Aménagement de l'intersection Rue F-R de Chateaubriand Rue des Jeux Olympiques

COMPTE-RENDU

Présentation du

Compte-rendu des échanges

Profil PLATEAU

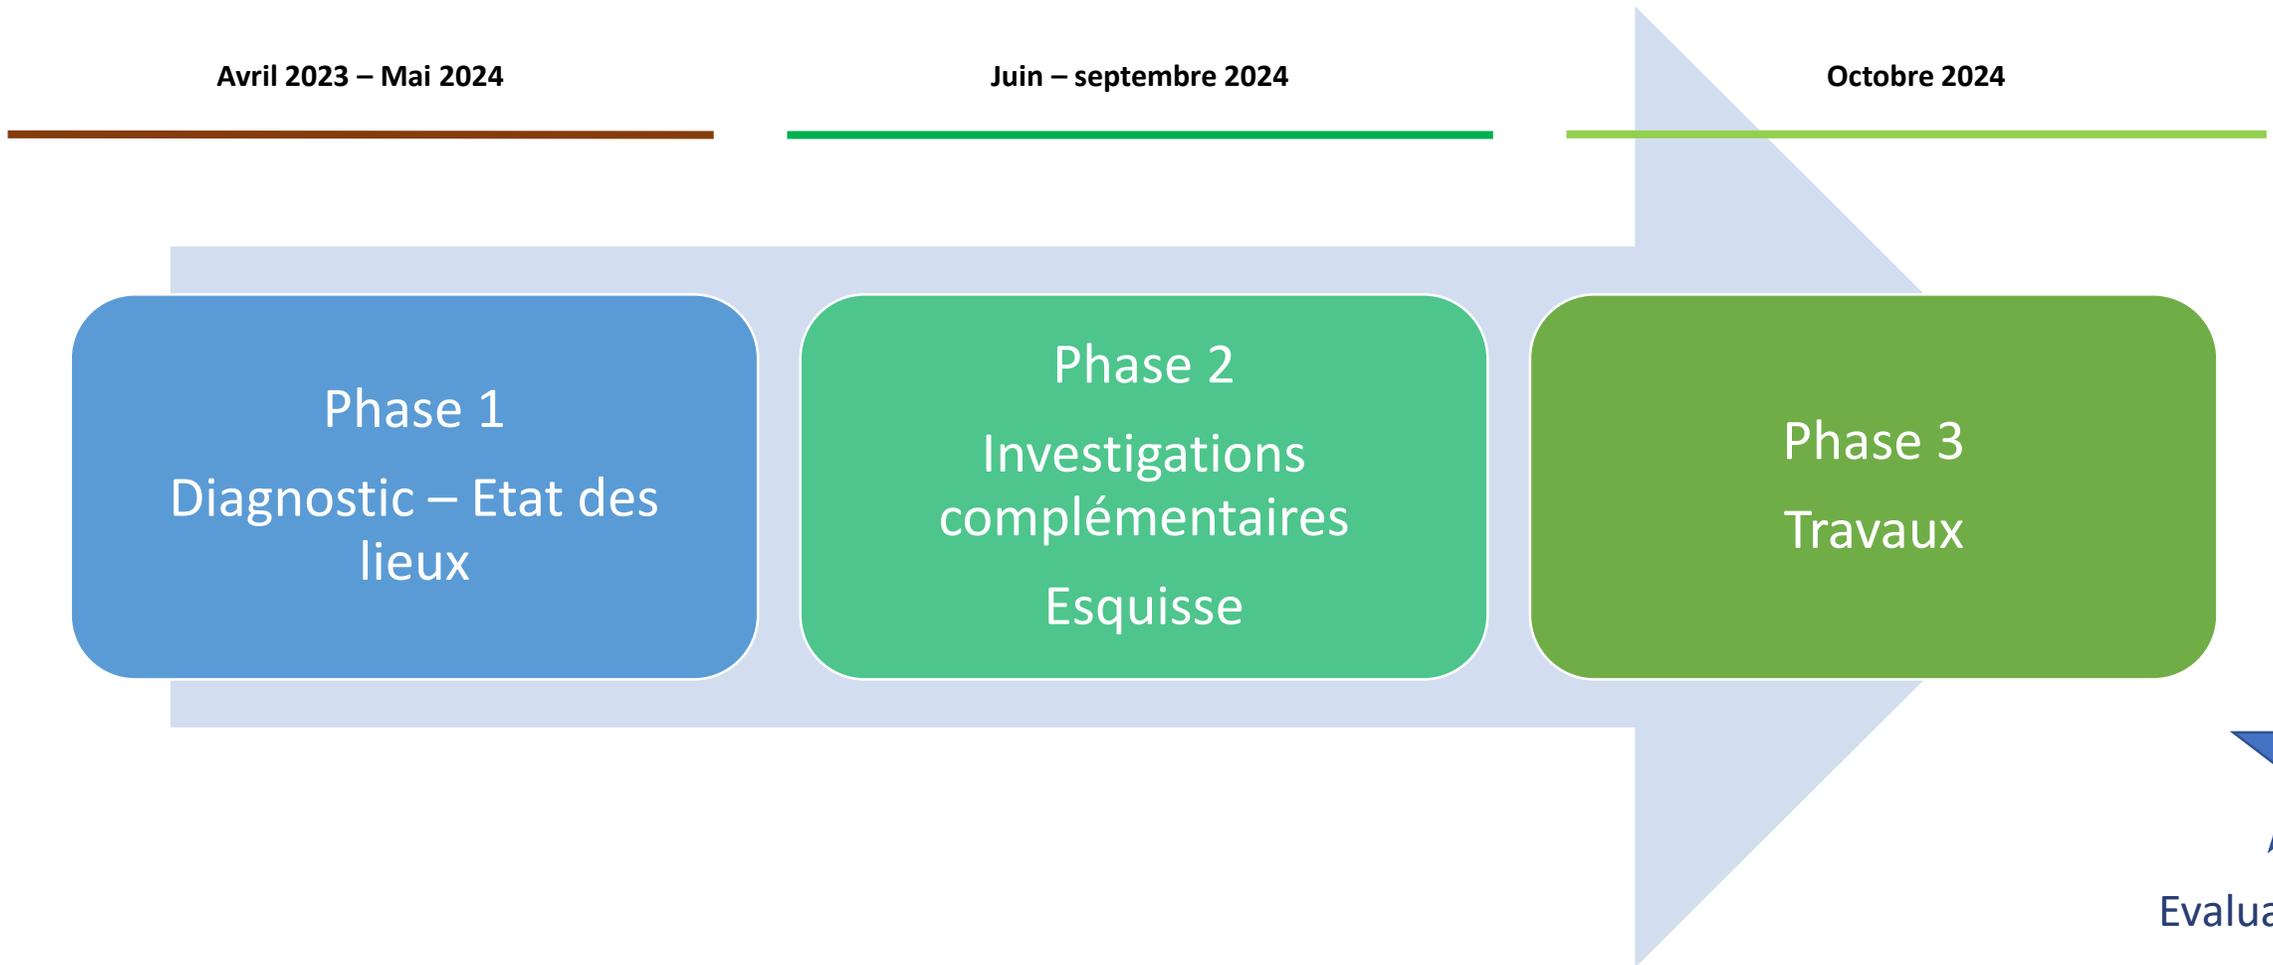
16. Question : Est-ce que le plateau surélevé sera conforme à la réglementation?

18. Question : Est-il possible de réduire la largeur du carrefour (notamment pour tourner à droite du nord vers la rue des JO), pour avoir un effet sur les vitesses?

Réponse : oui le ralentisseur répondra aux normes en vigueur.

Réponse : la largeur du carrefour sera réduite par rapport à l'existant. Le bureau d'études va étudier la une nouvelle réduction, mais il faut veiller à ne pas entraver la giration des bus notamment.
